MUNICÍPIO DA NAZARÉ – CÂMARA MUNICIPAL
DIVISÃO DE OBRAS MUNICIPAIS E AMBIENTE (DOMA)

ASSUNTO: Proposta de Alteração de Trânsito do Concelho da Nazaré - Estrada do Farol - Nazaré	INFORMAÇÃO N.º	153/DOMA/2018
	NIPG	1877/18
	DATA:	2018/03/07

PLANO DE TRÂNSITO DO CONCELHO DA NAZARÉ

VILA DA NAZARÉ
ESTRADA DO FAROL - SITIO

- 01 -

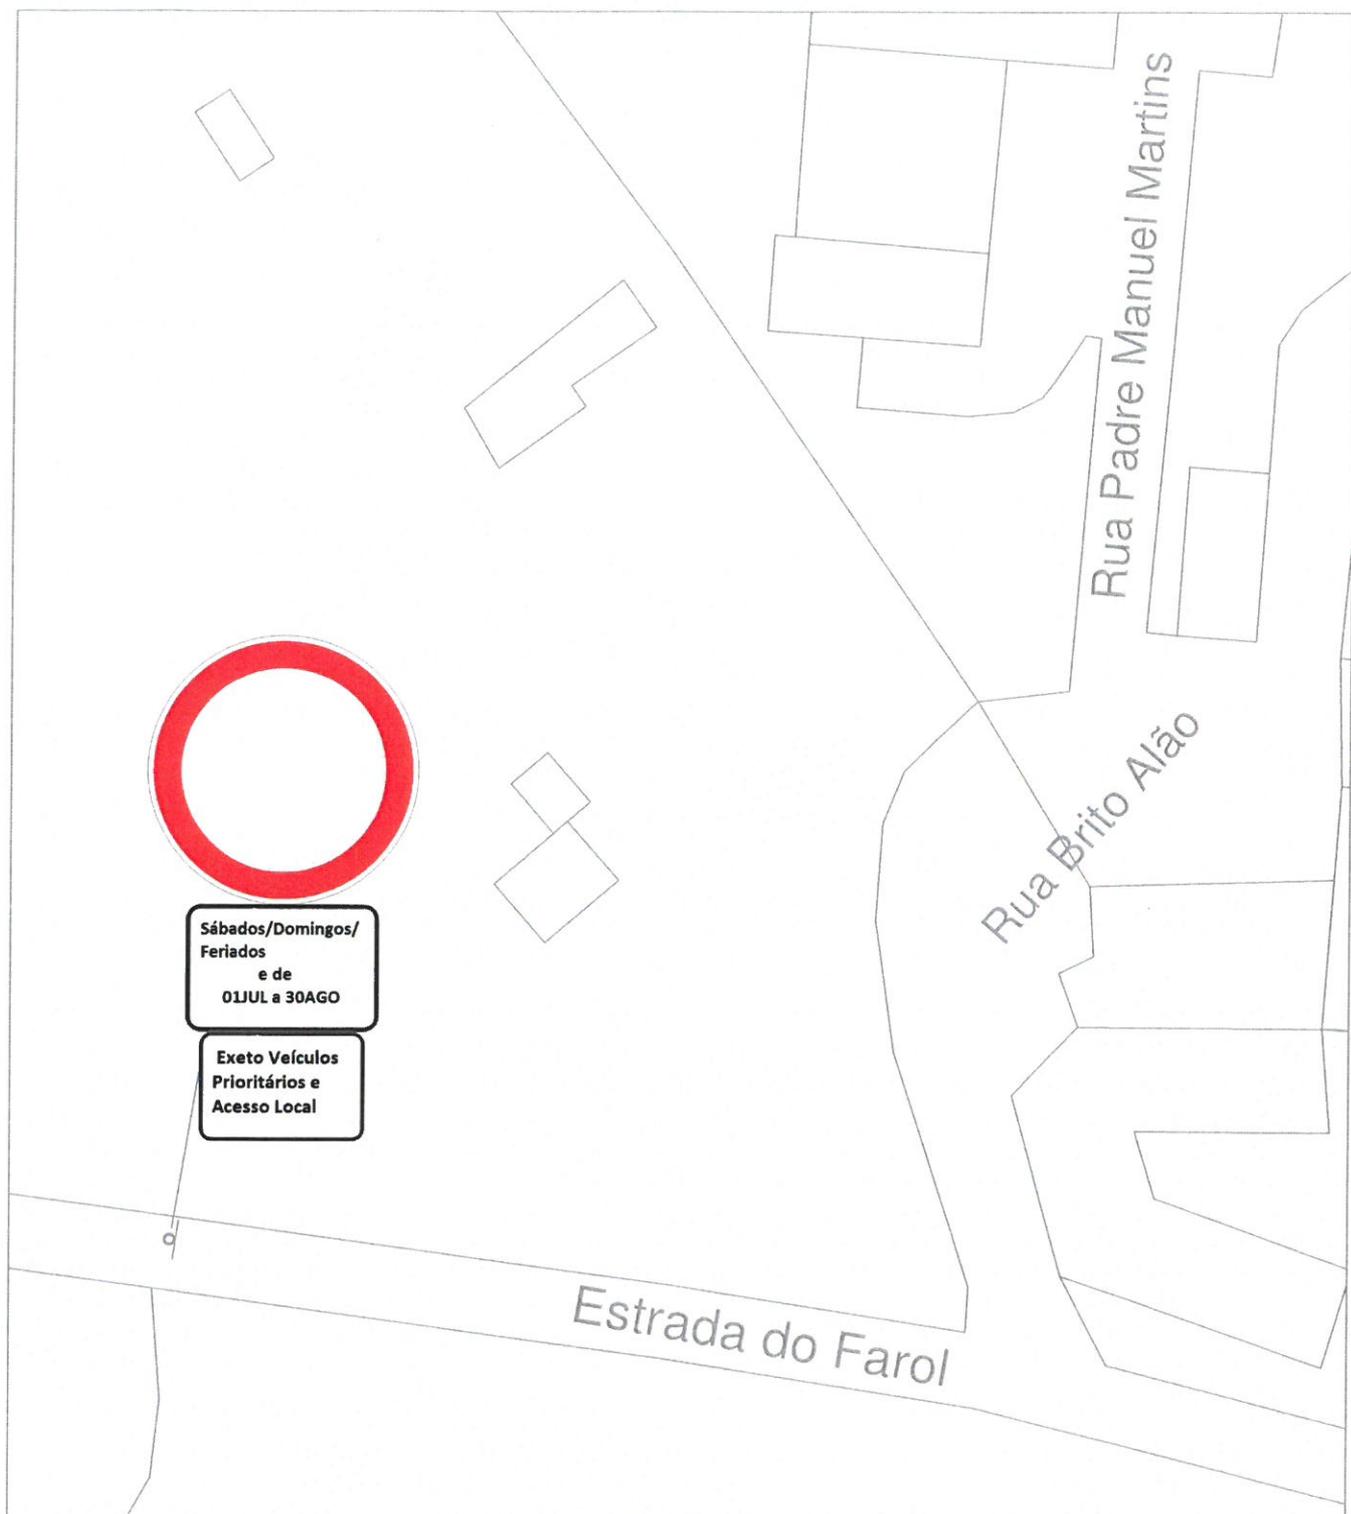
- a) implementação de sinal C2, trânsito proibido - 1un;
- b) implementação de placa adicional com a inscrição "Sábados/Domingos/Feriados e de 01JUL a 30AGO";
- c) Implementação de placa adicional com inscrição "Exceto veículos prioritários e acesso local".

Por parte deste Comando não vejo inconveniente nenhum, desde que esteja salvaguardado, os veículos de socorro.

Penso que acoplado ao sinal de proibição (modelo C2 do RST) deverá ser colocado apenas um painel adicional (modelo 7 do RST) com seguinte indicação (Sábados/Domingos/Feriados e de 01JUL a 30AGO) bem como outro painel (modelo 10 RST) com indicação exceto veículos prioritários e acesso local.

A indicação acesso local a fim de legitimar necessidade de acesso ao farol por parte da CM Nazaré ou outras entidades (eventos....)
